## **Memo Toelichting op Voorontwerpen Nieuwe Osdorpergracht en bruggen**

**Aan** Dagelijks bestuur Nieuw-West  
**Van** Projectgroep Stadscentrum Osdorpplein  
**Datum** 17 november 2023  
**Behandeling** 5 december 2023  
**Bijlagen:** 1: VO Plankaart, 2: VO Bruggen, 3: Projectoverzicht met wijzigingen op het DO.

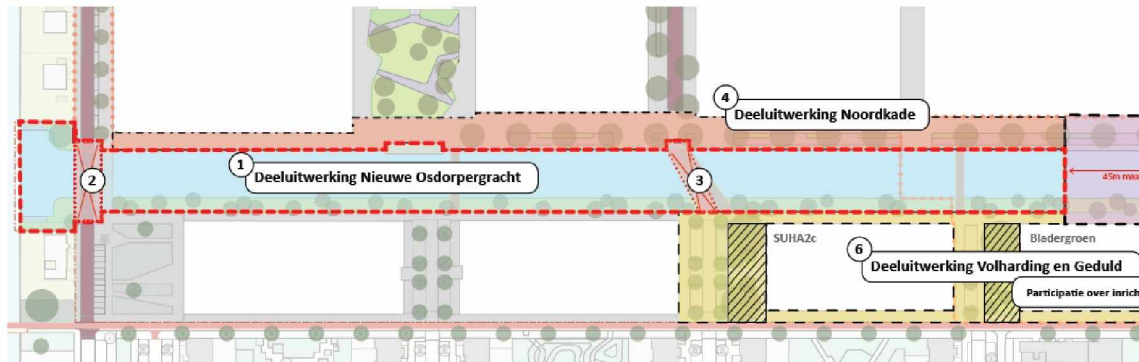
- Het schrappen van de voetgangersbrug ter hoogte van de straat Inzet;
- Het beter diagonaal inpassen en verbreden van de centraal gelegen brug ter hoogte van Volharding met ca. 2.2 meter.

Het projectteam Nieuwe Osdorpergracht en Bruggen heeft geconstateerd dat er een aantal redenen zijn om minder bruggen te realiseren dan op 5 november 2019 in het Definitief Ontwerp openbare ruimte Osdorpplein is vastgesteld:

- De afstand tussen de 4 bruggen van de Nieuwe Osdorpergracht is erg klein. (Ook een constatering van de CRK van d.d. 14 december 2022.)
- De ruimtelijke beleving van de nieuwe gracht komt beter tot zijn recht met minder bruggen.
- Door het verminderen van het aantal bruggen wordt de afstand tussen de brug ter hoogte van Volharding en het einde van de gracht bij de Anslijnstraat ca. 200 m en tussen Hoekenes en de brug ter hoogte van Volharding ca. 260 m. Deze afstand is acceptabel en vergelijkbaar met het centrum van Amsterdam.

Minder bruggen (fase 1 en 2): vastgesteld in staf van Dantzig 16 oktober 2023 en Dagelijks Bestuur Nieuw-West **31 oktober 2023**.

[Afbeelding 7 – te realiseren overgang van Hoekenesgracht naar Nieuwe Osdorpergracht noordkade]

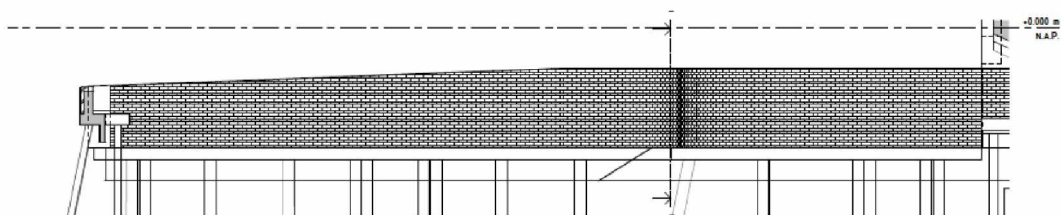
In het document van Royal Haskoning DHV (BH9515-RHD-VO-00-RP-PM-1002) wordt nog gesproken over 2 opties voor de overgang van Hoekenesgracht naar Nieuwe Osdorpergracht. Er is ondertussen gekozen voor optie 1.

Optie 1:

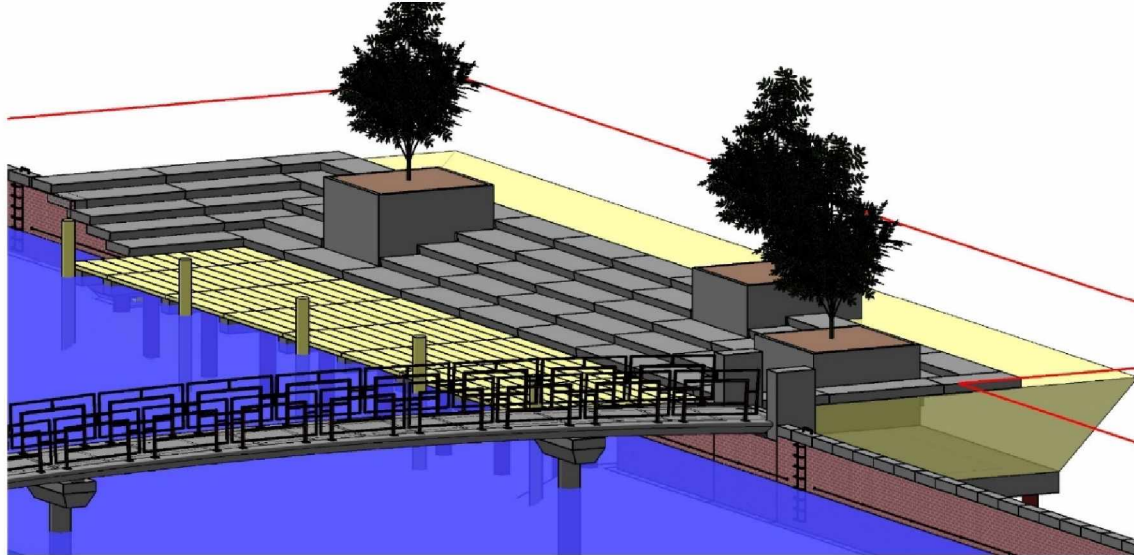
Het beheer van het water en de daarvoor benodigde voorzieningen en ruimte is afgestemd met Waternet (d.d. 20/05/21 en 21/07/23). Beheer vindt plaats vanaf het water en vanaf het land. Wat nog miste in het ontwerp was een opstelplaats voor een onderhoudsvoertuig met grijper. Op basis van de gesprekken met Waternet is er een opstelplaats voor een grijper opgenomen aan de zuidkade in het Voorontwerp.
